Réunion commune d'experts sur le Règlement annexé
à l'Accord européen relatif au transport international
des marchandises dangereuses par voies de navigation
intérieures (ADN) (Comité de sécurité de l'ADN)

**Propositions d'amendements au Règlement annexé à l'ADN:
autres propositions**

Proposition pour la mise en œuvre du concept modifié pour la protection contre les explosions à bord de bateaux de la navigation intérieure

Communication de la Commission centrale pour la navigation du Rhin (CCNR)*, **

Cofferdam ne tenant pas lieu de local de service

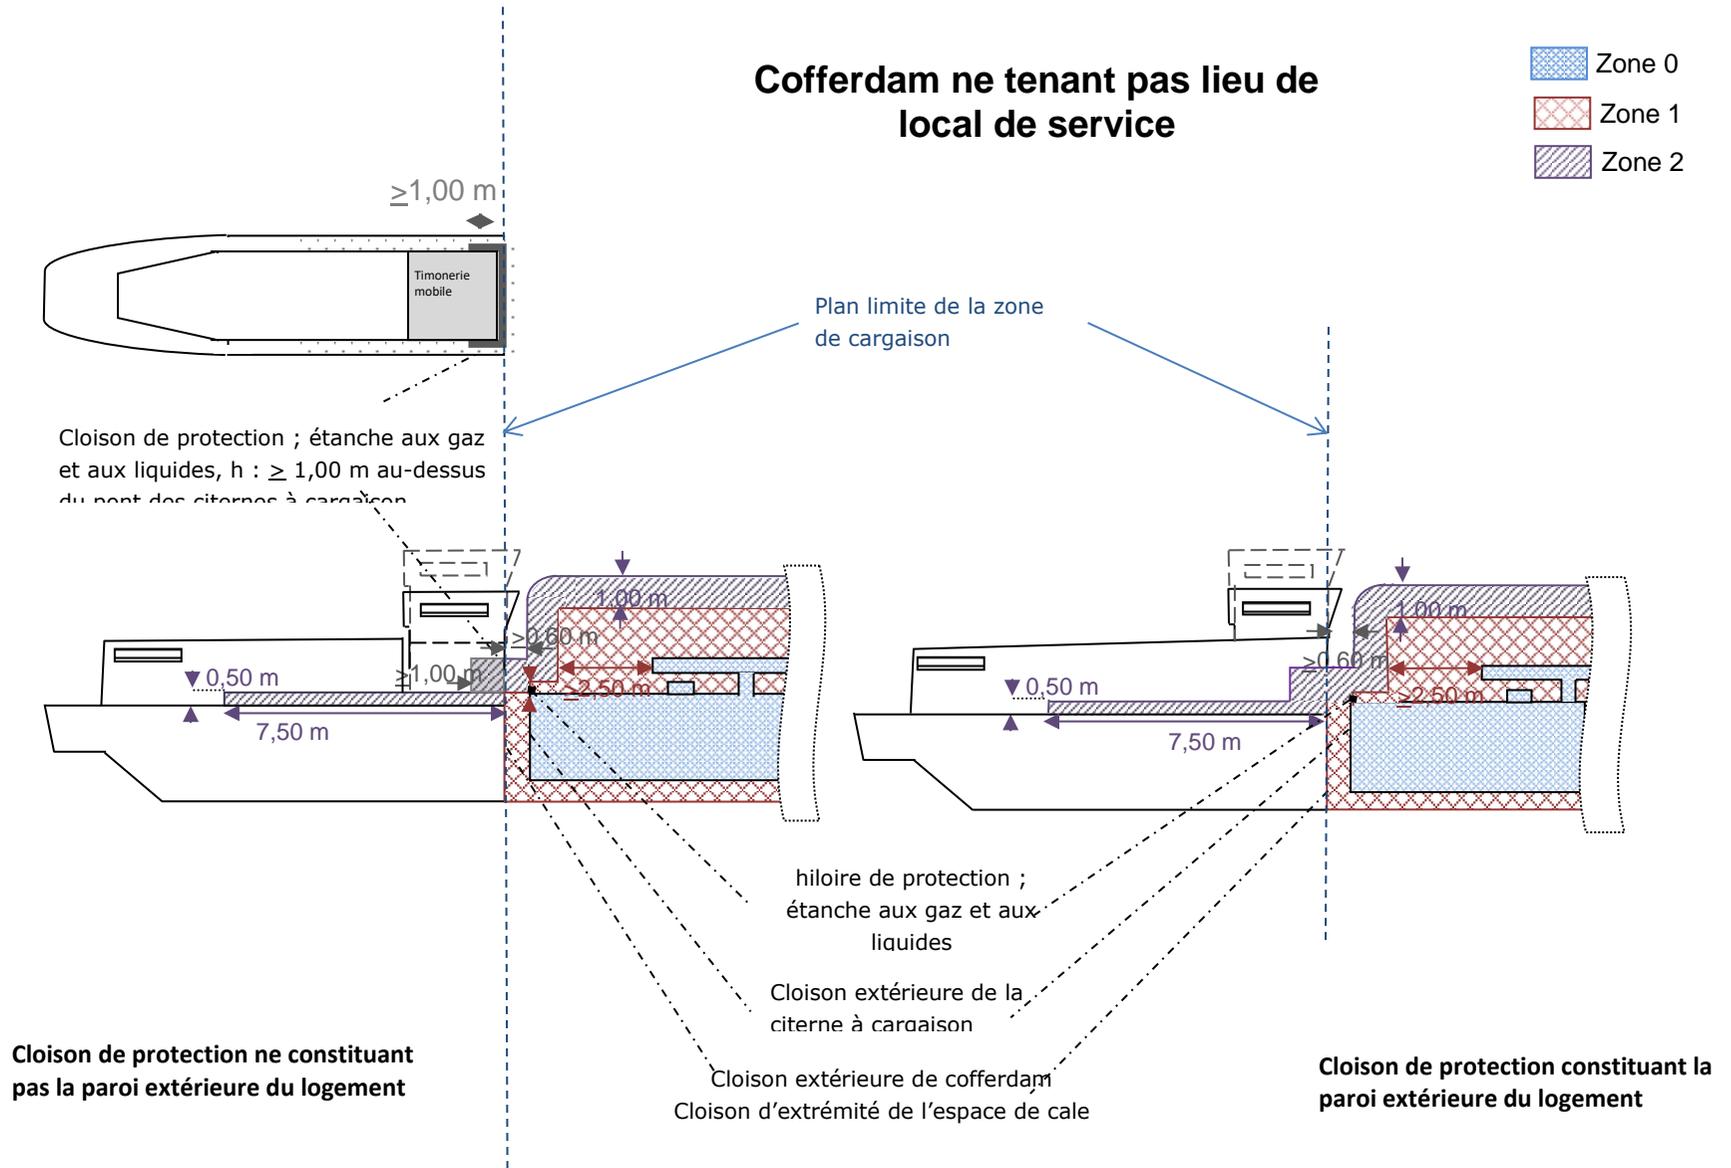
Si le bateau comporte des espaces de cales ou si le cofferdam ou une partie du cofferdam sont aménagés en local de service, la hauteur (vers l'avant et vers l'arrière) jusqu'au « plan limite de la zone de cargaison » est de 1,00 m au-dessus du pont (voir schéma).

- Sur le pont dans la zone de cargaison, une zone s'étendant sur 1,00 m dans le sens de la hauteur et rejoignant la zone 1 dans le sens de la longueur.
- Sur le pont avant et sur le pont arrière, une zone d'une longueur de 7,50 m s'étendant sur toute la largeur du bateau et rejoignant le « plan limite de la zone de cargaison ». Entre le bordage latéral et la cloison de protection, la longueur et la hauteur de cette zone équivaut aux dimensions du côté latéral de cette cloison de protection. Ailleurs, la hauteur de la zone 2 est de 0,50 m.

Classement en zones pour les bateaux-citernes
